Waterhuishoudingsplan

TB A16 Rotterdam

opdrachtgever: Rijkswaterstaat
 projectnaam: TB A16 Waterhuishouding
 projectcode: RW1664-256

Ons kenmerk	U.2016.00141	Uw kenmerk	Datum	1 juni 2016
Contactpersoon	M.J. den Ouden	Bijlagen		
Doorkiesnummer	010 45 37 283	Onderwerp	Wateradvies HHSK inzake tracébesluit en waterhuishoudingsplan A16 Rotterdam	
E-mail	m.den.ouden@hhsk.nl

Afbeelding 5.5. Aan te passen ligging landscheidingskade

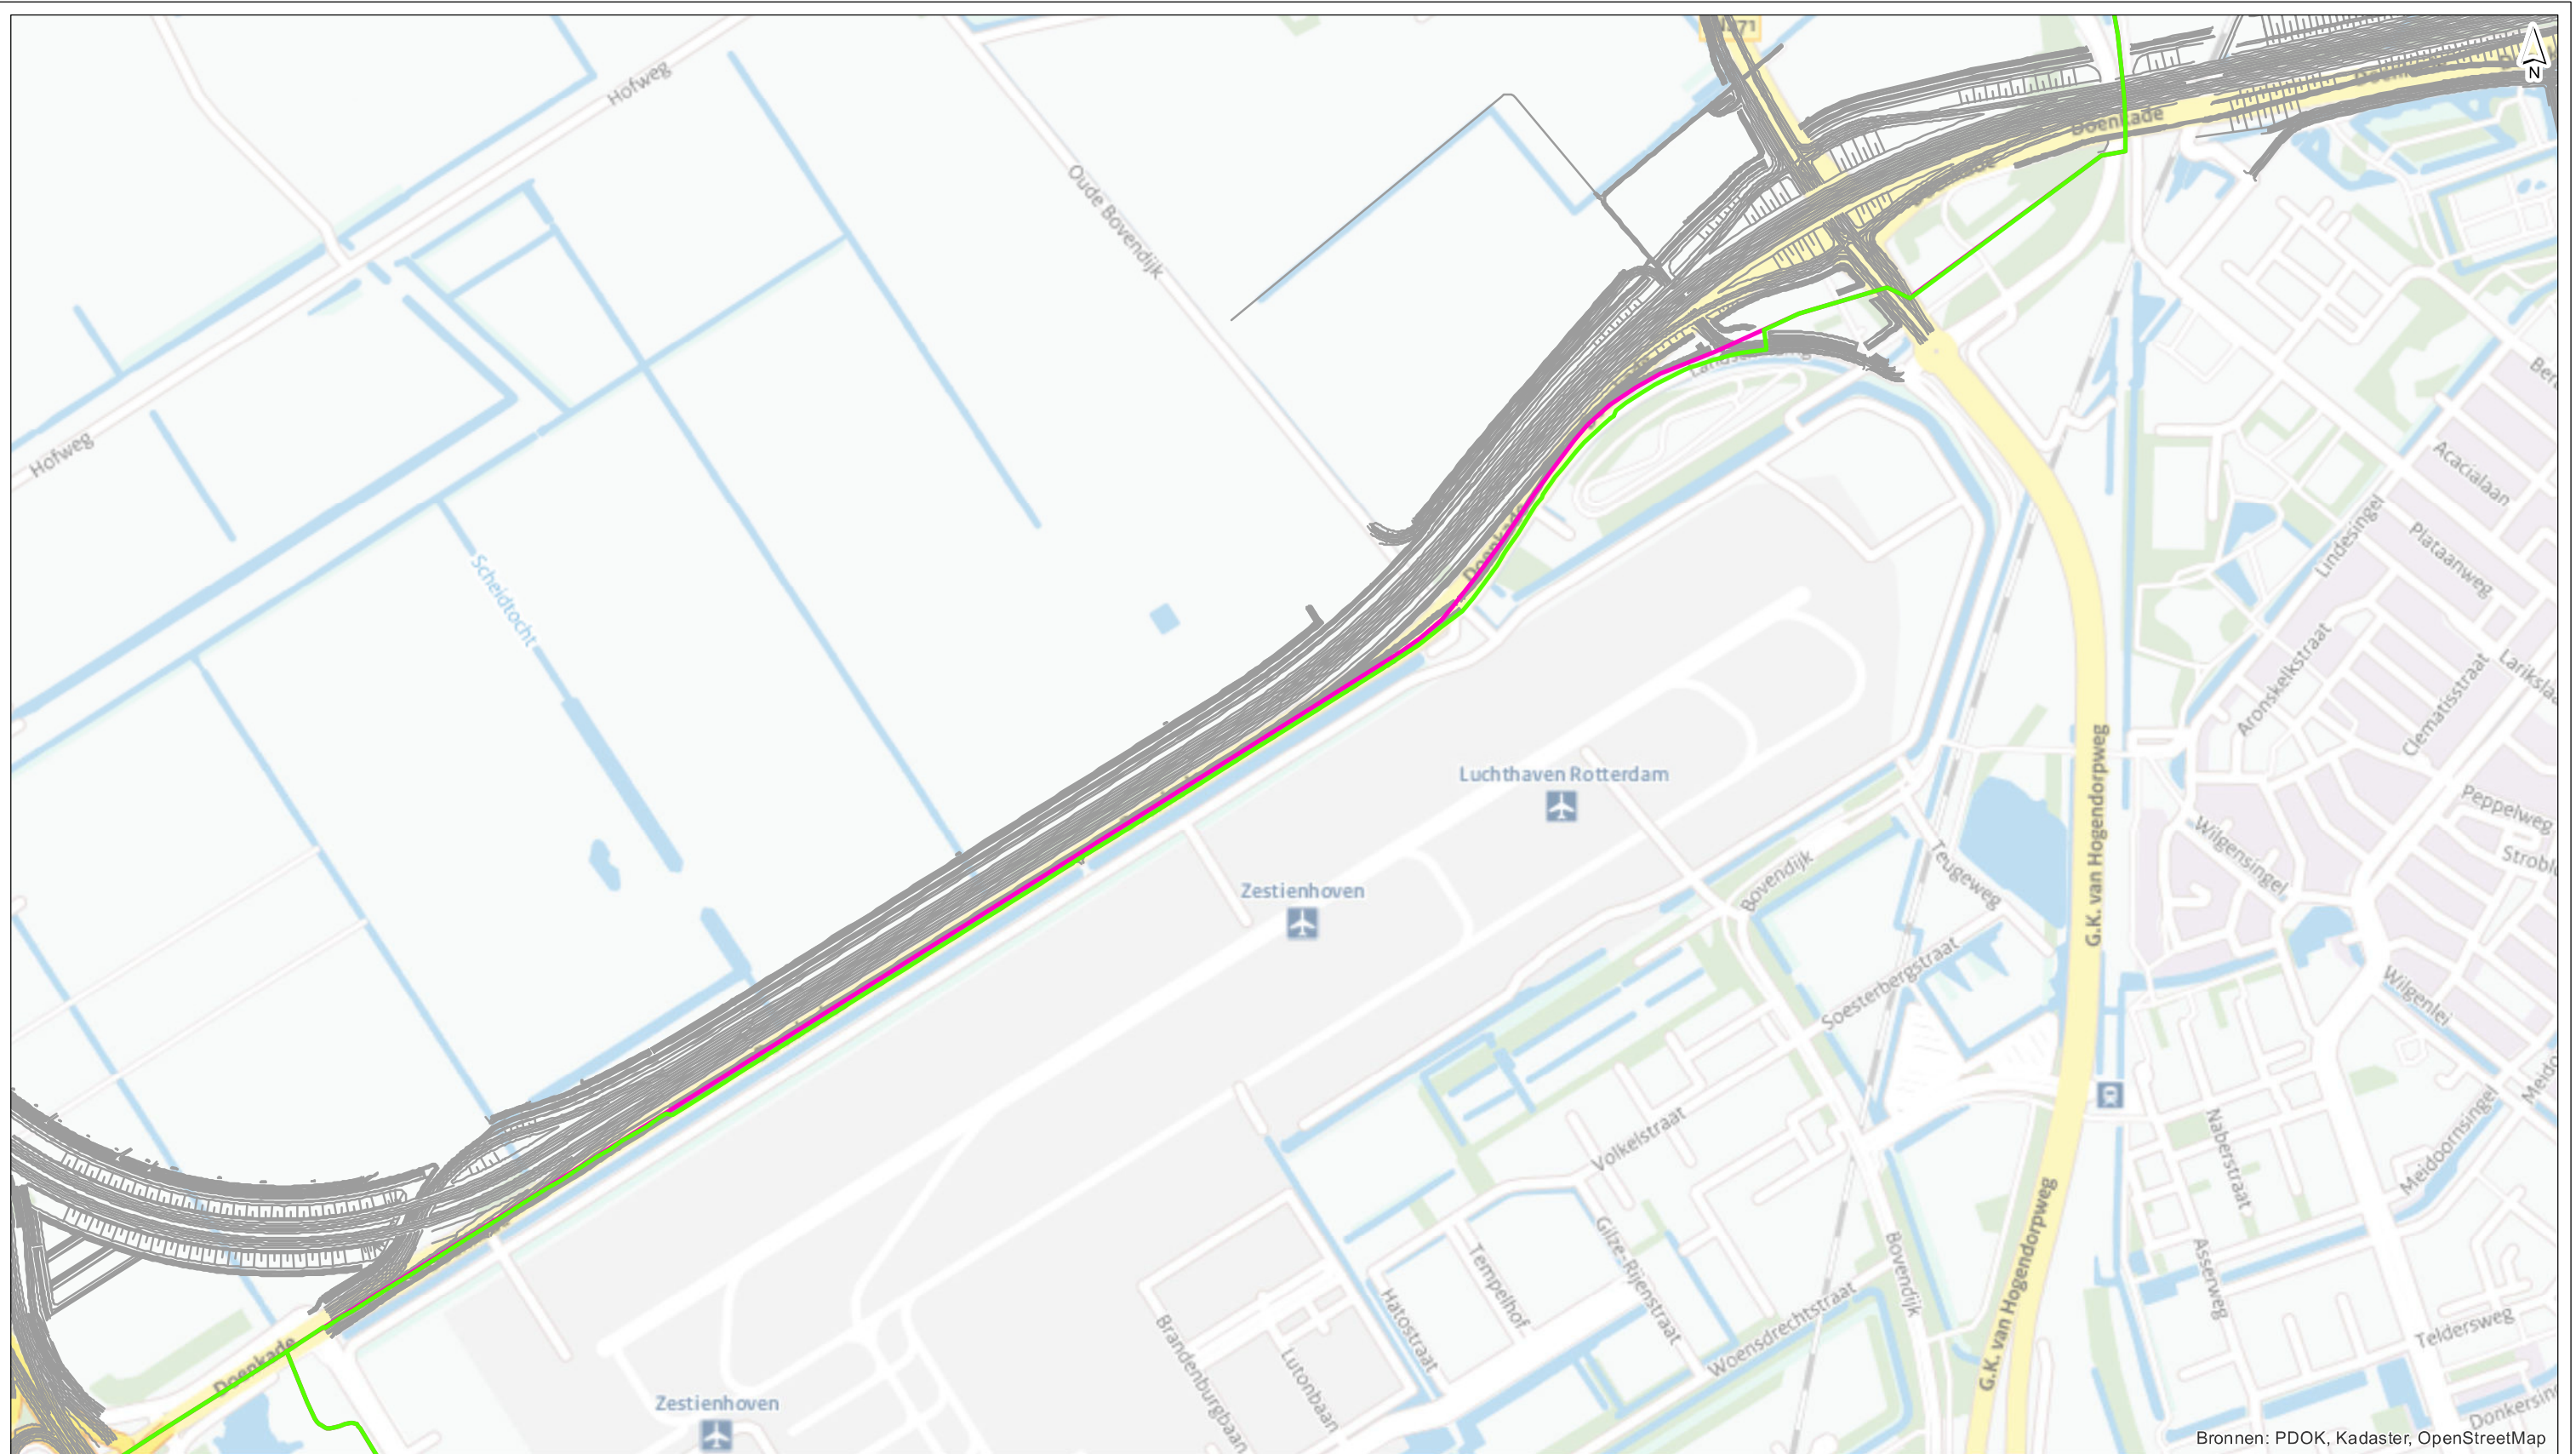
In het waterhuishoudingsplan staat beschreven waaraan de landscheiding dient te voldoen. Ook voor de andere peilscheidingen van het nieuwe wegpeilgebied dient de kerende hoogte gedurende de levensduur van de weg minimaal 30 cm boven de maximale T100 waterstand uit te komen. Wij verzoeken u dit op te nemen in paragraaf 5.3.4 van het waterhuishoudingsplan en dit tevens terug te laten komen in hoofdstuk 8 van dit plan en de toelichting op het Tracébesluit.

In het waterhuishoudingsplan staat beschreven waaraan de landscheiding dient te voldoen. Ook voor de andere peilscheidingen van het nieuwe wegpeilgebied dient de kerende hoogte gedurende de levensduur van de weg minimaal 30 cm boven de maximale T100 waterstand uit te komen. Wij verzoeken u dit op te nemen in paragraaf 5.3.4 van het waterhuishoudingsplan en dit tevens terug te laten komen in hoofdstuk 8 van dit plan en de toelichting op het Tracébesluit.

Reactie Rijkswaterstaat: Wij hebben uw verzoek om de tekst "Voor peilscheidingen van het nieuwe wegpeilgebied dient de kerende hoogte gedurende de levensduur van de weg 30 cm boven de maximale T100 waterstand uit te komen" op te nemen in het waterhuishoudingsplan en de toelichting op het Tracébesluit doorgevoerd.

Bijlage 1: Inundatie bij T=10

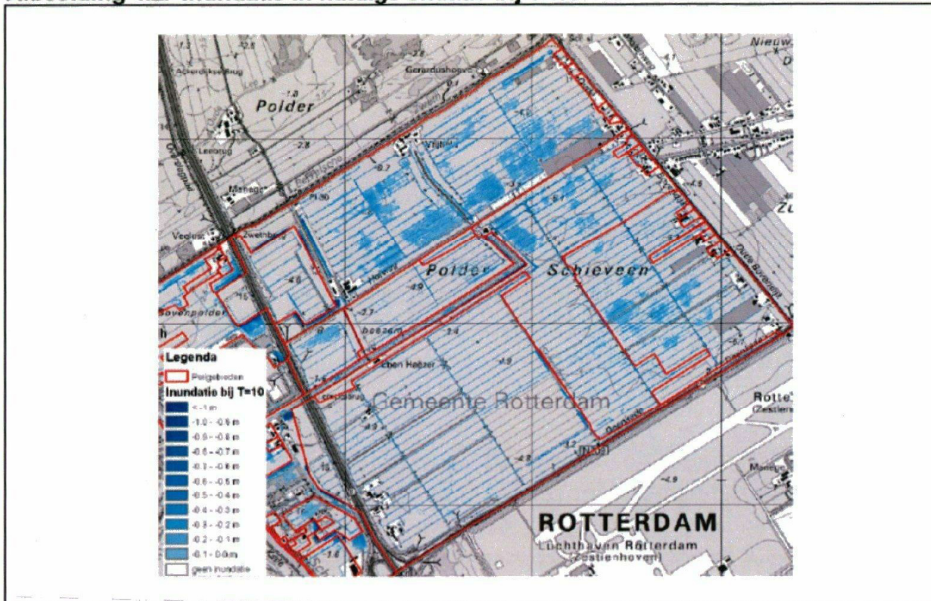
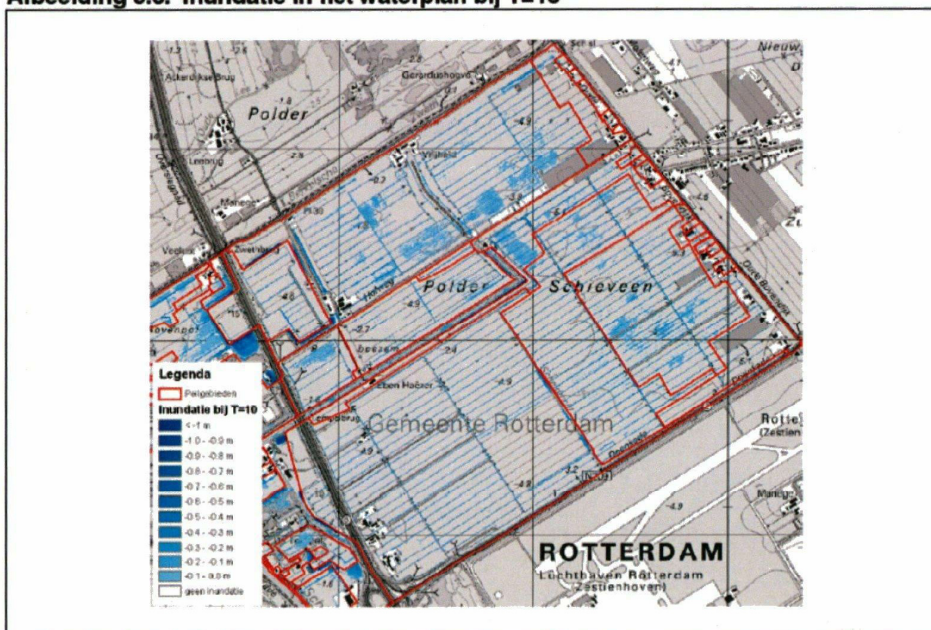
Bij de aanleg van de weg moet een geschikte oplossing gezocht worden voor het run-off water. Daarbij spelen effecten op waterkwaliteit of waterbalans in de polder een rol. Indien van de weg afstromend regenwater wordt geloosd op het polderwatersysteem, dient deze extra belasting te worden gecompenseerd ofwel door water vast te houden, ofwel door tijdig extra berging in de polder te creëren. Bij het realiseren van extra waterbergingen dient ook rekening te worden gehouden met mogelijke ontwikkelingen in de polders gedurende de planperiode (b.v. veranderingen in grondgebruik, klimaatverandering). Specifiek voor Schieveen geldt dat daarbij uitgegaan dient te worden van de maximaal toelaatbare peilstijgingen die van toepassing zijn op de beoogde toekomstige functie. Deze wijken af van de genoemde peilstijgingen in het waterplan 2011. Specifiek aandachtspunt hierbij zijn de peilvakken waar waarschijnlijk een broedpeil van toepassing wordt (zie bijlage 3). Daarnaast is aandachtspunt dat de polder Schieveen nog niet aan de provinciale normen voor wateroverlast voldoet (zie bijlage 1 en 2).
